大間原子力発電所

敷地周辺及び敷地近傍の地質・地質構造 (コメント回答 その9)

2020年7月3日

電源開発株式会社

8. 下北半島西部の隆起への耐震設計上の考慮 (1/5) 評価の流れ図

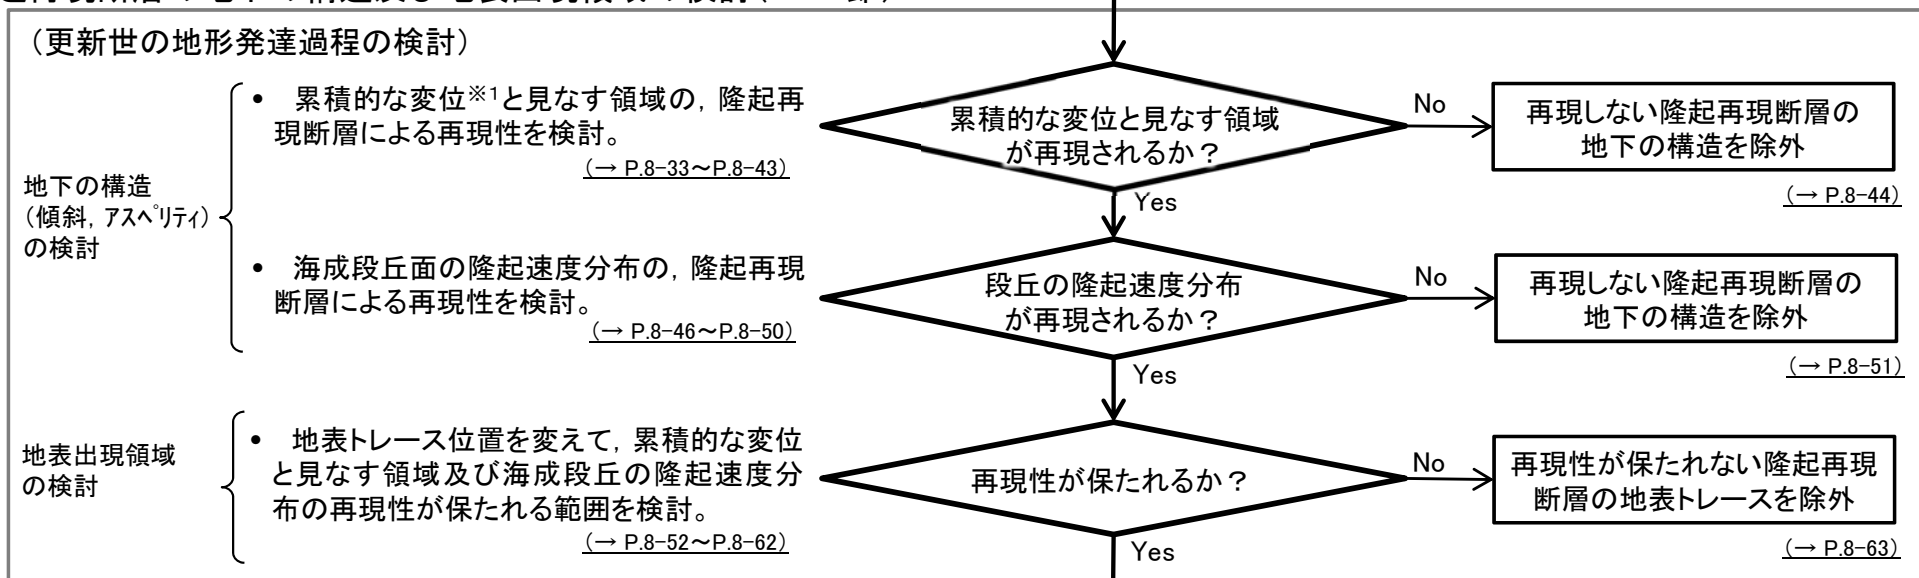
No.	項目	指摘時期	コメント内容
S1-77	下北半島西部の隆起	第817回会合(2019.12.20)	<p>審査ガイドでは、地表付近の断層の個別の痕跡等のみにとらわれることなく、当該地域の地形発達過程および地質構造を総合的に検討して評価することが求められており、地表付近の痕跡等とその起因となる地下深部の震源断層の活動時期は常に同時ではなく、走向や傾斜は必ずしも一致しないとされている。</p> <p>このことを念頭に以下の観点等を考慮のうえ、F-14断層を起点とした仮想的な断層^{※1}として想定し得る領域^{※2}を提示し説明すること。</p> <ul style="list-style-type: none"> ・東北日本弧は東西圧縮の応力場であること。 ・リニアメント・大間崎背斜・大間海脚の走向から、この地域の地質・地質構造は北西－南東方向が卓越していること。 ・ブーゲー重力異常に関しては、検討ケース①は調和していること。 <p>また、「仮想的な断層」という名称について、震源を特定して策定する地震動であることを念頭に再考すること。</p>

隆起再現断層の地下の構造(傾斜, アスペリティ), 地表トレースを想定し得る領域(地表出現領域), 震源モデルの設定条件
(→ P.8-66)
